番号	10	写真
路線・河川名等	桂川	
所在地	<small>キョウトシ サキョウク ハナセ ヤマスチョウ ヨコサ ハシカリユウ</small> 京都市左京区花脊八桝町(横差し橋下流)	写真① 
提案内容	①既設かごマットの上に護岸を設置する ②河床部の堆積土砂を除去する (全体延長:約150m、護岸延長:約30m)	
現在の状況	湾曲部内側の下流にあるかごマットが、台風18号の影響により埋まっている。一方、湾曲部内側の上流では河床に土砂が幅広く堆積し、河積の縮小による流下能力の低下している。 護岸未設置区間に隣接して家屋があり、浸水被害が懸念される。	写真② 
第1・2段チェック	対象施設であり技術審査結果もすべて評価は○である。	
対応案及び実施不可の場合の理由	護岸の整備については、家屋への浸水被害を防ぐため設置し、必要延長は、現地調査の上確認する。 堆積の著しい箇所において堆積土砂を除去し、河川管理上の治水安全度の向上を図る。	
位置図		写真③  写真④

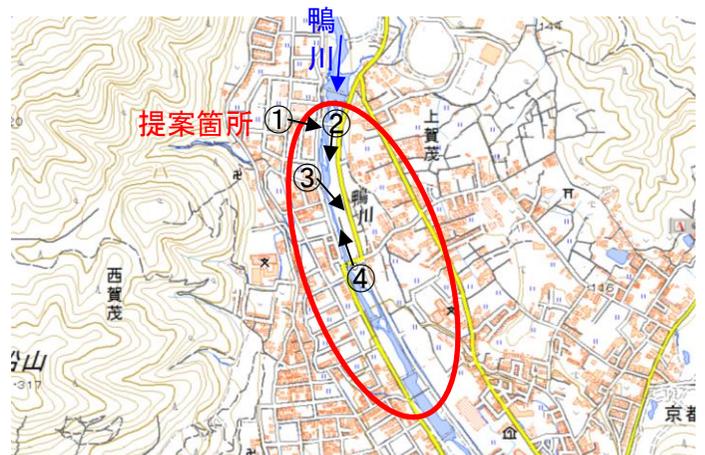
番号	17	写真	
路線・河川名等	鴨川	 <p>写真①</p>	 <p>写真②</p>
所在地	キョウトシ キタク コヤマ キタゲンイチョウ サキョウク シモガモミヤザキチョウ 京都市北区小山北玄以町～左京区下鴨宮崎町		
提案内容	照明灯の設置(上賀茂橋～葵橋)	 <p>写真③</p>	 <p>写真④</p>
現在の状況	鴨川公園は河川内にある公園であるため、高水敷での夜間照明が少ない。(橋の部分のみ照明あり)		
第1・2段チェック	第1段階 × (②利便性向上や環境整備に関すること)	 <p>写真⑤</p>	 <p>写真⑥</p>
対応案及び実施不可の場合の理由	対象外のため、実施しない		
位置図
